# 改善箇所説明図

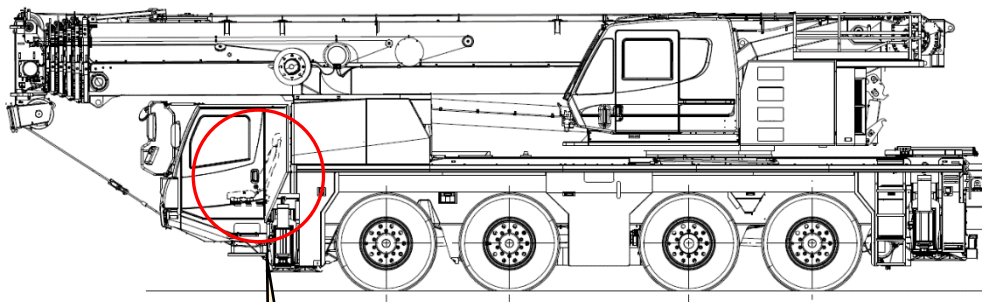
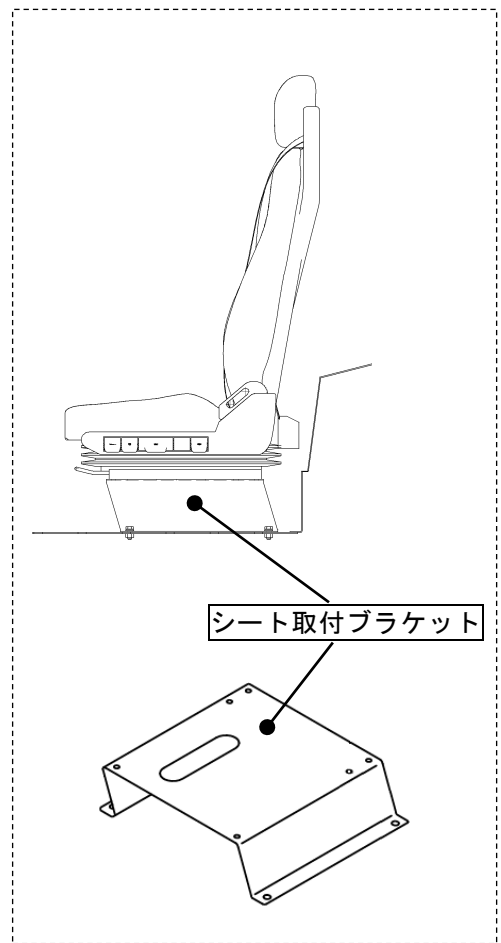
〔クレーン車において、シートを取付けるブラケットの設計が不適切なため、シートを一番後ろまで下げて座るとシートクッション後方に取り付けられたシートベルト巻取り装置が運転室背面と干渉して押し上げられ、シートクッションと接触するものがある。そのため、シートクッションを固定するロック部に無理な力が掛かり、ロックが外れてシートクッション部が脱落するおそれがある。〕

全車両、シート取付ブラケットを対策品に交換する。
